LICITACIÓN PÚBLICA N°0021/2024

"CONSTRUCCIÓN CANAL AGUA NEGRA – TRAMO 1"

CONSULTA N° 4

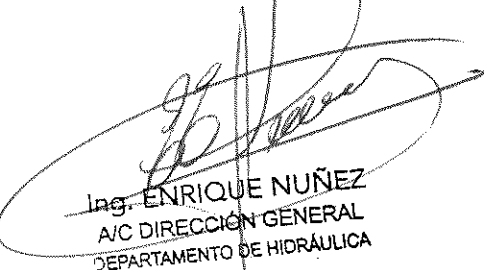
Se solicita plano de detalle y especificaciones técnicas referida al mecanismo de apertura y cierre de compuerta.

Respuesta: El mecanismo de apertura de las compuertas deberá ser por medios mecánicos, de operación manual.

En cuanto al plano del detalle se deberá respetar lo mencionado en las especificaciones técnicas particulares, apartado 2.7 *"Para ello el contratista deberá presentar a la Inspección antes de su colocación y montaje, los cálculos y planos en detalle de las compuertas y sus mecanismos"*.
